地層処分技術 WG への提言

「声明」の呼びかけ人を参考人として技術 WG の議論に参加させよ

2024 年 2 月 22 日

図8 断層及びその周辺の構造の概念図 (Choi et al. 等を基に作成)

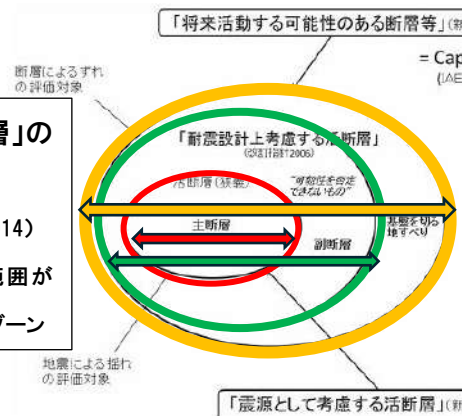
ダメージゾーンの規模を明示しないのは不適切

小野のコメント: 地震は主断層を中心に引き起こされ、それが「震源として考慮する活断層」であるが、地震によってその広い範囲に色々な亀裂が生じたり、基盤を切る地滑りが発生したりして「耐震設計上考慮する活断層」となり、その両者を含めた範囲が、『新規制基準』にいう「将来活動する可能性のある断層等」になっていく。図8にはスケールが入っていないために極めて抽象的な模式図になっている。実際のダメージゾーンは数10kmまたはそれ以上に達する。例えば、熊本地震では主断層の全長30kmに対し、地層などの変異は主断層から15kmも離れた範囲に及んでいることが、遠田・石村(2019)によって確認されている。

NUMOの回答: 図8は既往の文献の寸法記載のない図などを基に作図したものです(本文中に参考文献を追記しました)。断層コアの寸法については、断層の変位量に応じて、mmオーダーからkmオーダーという幅広い値を取ると考えられ、ダメージゾーンの幅も断層コアと同様に断層変位量と相関があると考えられるため、概念図として示しています。また、図8における中心の「震源として考慮する活断層」の断層面及び断層コアに加えて、その周辺の「永久変位が生じる断層及び変位を及ぼす地すべり面」の断層面、断層コア、地すべり面及び地すべり面周辺の破碎部も避ける対象としております。ご指摘の熊本地震の際に観測された小断層変位については認識しておりますが、破碎帯の幅として考慮する現象ではなく、図8における主要な断層の周辺の断層面や地すべり面に該当すると考えられますので、基準の中で避ける場所としています。

図3 熊本地震の干渉SARにより検出された小断層変位と余震分布との関係

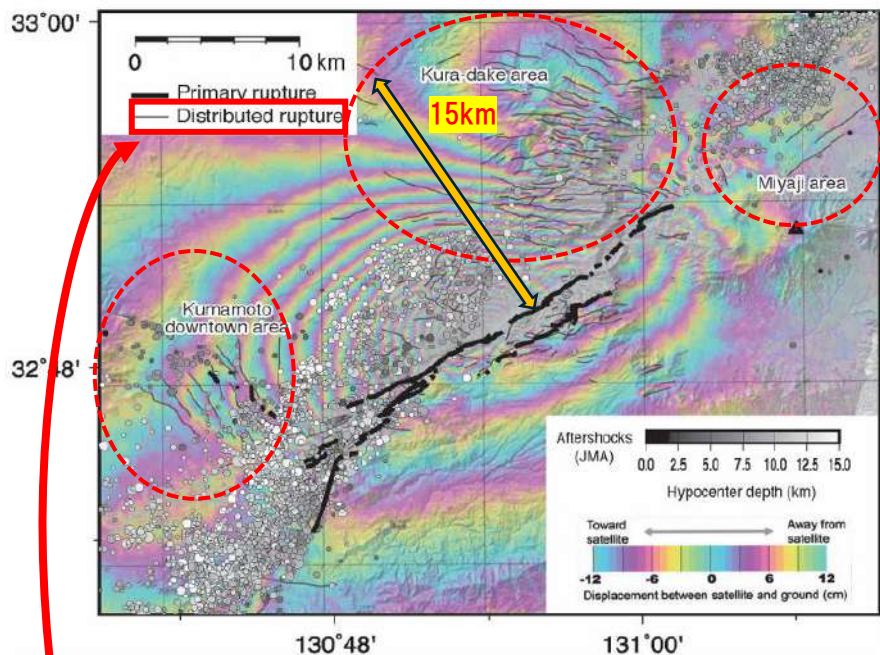
しかし、これまでの同規模の地殻内地震での地震断層分布と様相が大きく異なるのは、上記の主要地震断層帯以外にも200個所以上で小断層変位が生じたことである (Fujiwara et al., 2016: 図3)。これらの地震断層の多くはInSAR解析画像による干渉縞の不連続によって指摘されたもので、その拡がり主要地震断層帯から約15km遠方にまでおよぶ。多くは数cm程度の小変位であるが、最大変位は40cm以上にも達する。これらの

資料3: 能登地震は、海底活断層の認定に変動地形学的手法が不可欠であることを、これまで以上に明らかにした。

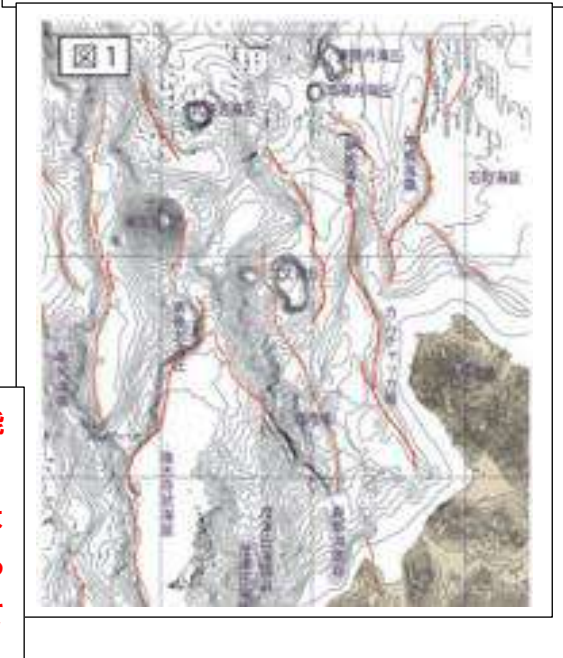
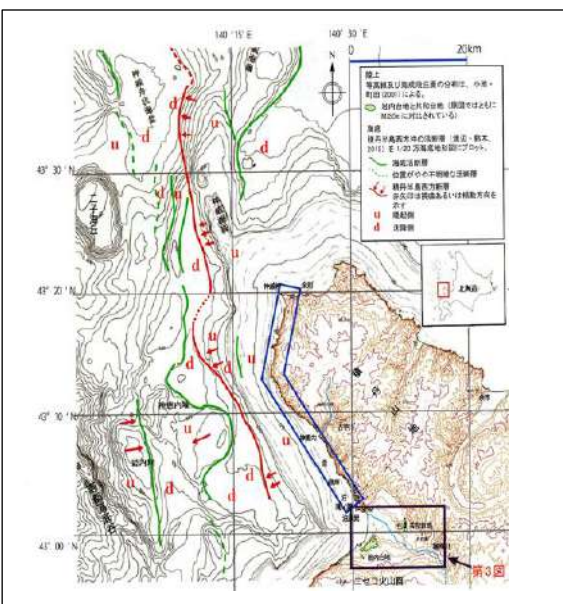
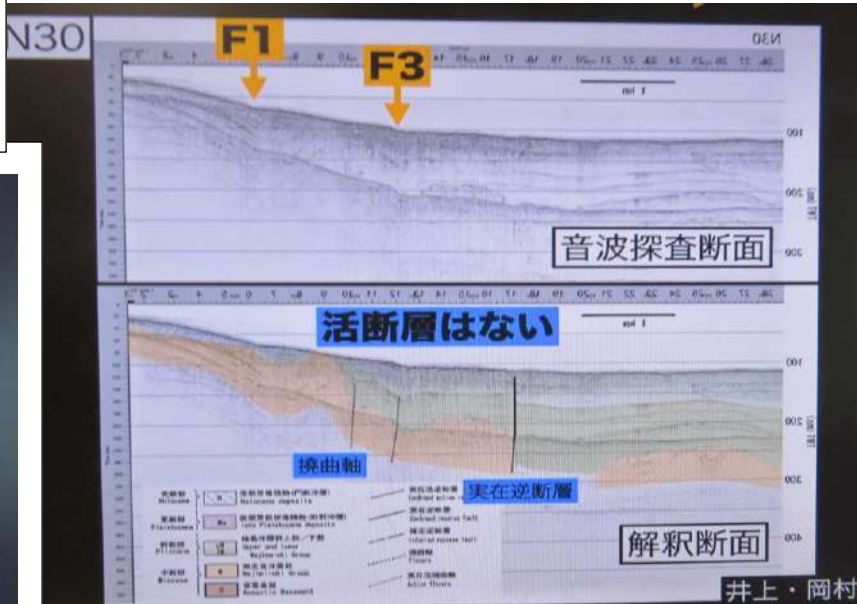
しかし、NUMO の報告書(案)は、変動地形学的研究の成果を一方向的に否定している。原子力規制委員会の規制基準の無視にも当たる。

2024年1月31日、一般社団法人防災学術連携体主催で開催された「令和6年能登半島地震・1ヶ月報告会」での後藤秀昭(広島大)の発表のスナップショットから、今回の能登地震を引き起こした海岸近くの海底活断層は、従来の音波探査では特定できず(右下図)、変動地形学的手法でのみ認定されたことが明らかになった。積丹沖では、右図のように、多くの海底活断層が変動地形学的手法によって認定されてきている。しかし、NUMO はそれらをすべて一方向的に否定している。

能登地震を引き起こした海底活断層を正しく認定した変動地形学的手法を評価し、すべての海底活断層の評価を新たな視点からやり直すべきである。

能登地震を起こした F1,F3 断層は、従来の音波探査(井上・岡村、2010)では、「活断層はない」とされていた場所にあったことが、変動地形学的手法であきらかにされた。

寿都報告書(案)、第 6 章「評価のまとめ」(p.89)における以下のような記述は、大きな誤りである。

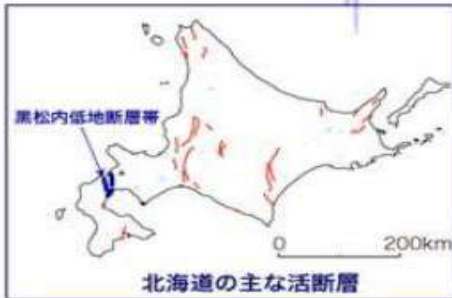
→ 「黒松内低地断層帯」を全体として考えれば、他の多くの断層も、これに該当する。また、記者会見資料1, 2で述べたことからすれば、寿都町の広い範囲がダメージゾーンに入ることは明らかである。

→ 「黒松内低地断層帯」を全体として考えれば、全体の地表延長は少なくとも32kmであり、後期更新世以降の活動が認められており、今後も、少なくともM7.3 クラスの地震を起こすことが、政府の「地震調査研究推進本部」によって評価されている。

第1図 試料採取を行った磯谷海岸付近の地質図。山岸ほか(1976)を基に作成。

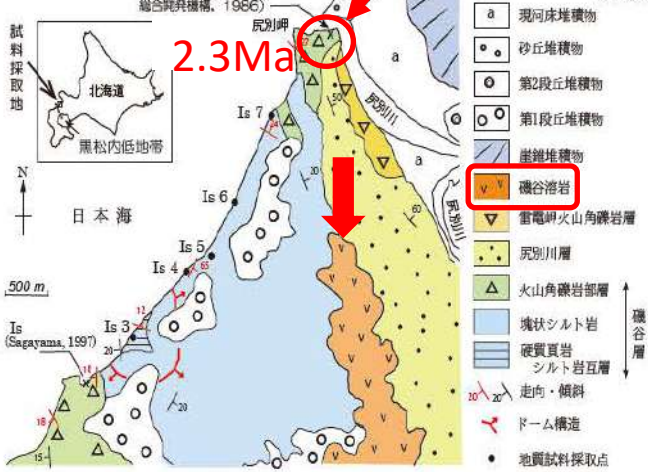
磯谷溶岩下位の磯谷層中の岩脈は230万年前の年代報告があり、更新世火山とされる。
 (菅原・嵯峨山, 2022, 総合地質、Vol.6)
 →磯谷溶岩を第四紀火山と認定し、その分布範囲を中心とした15 km圏内を不適地とすべき。
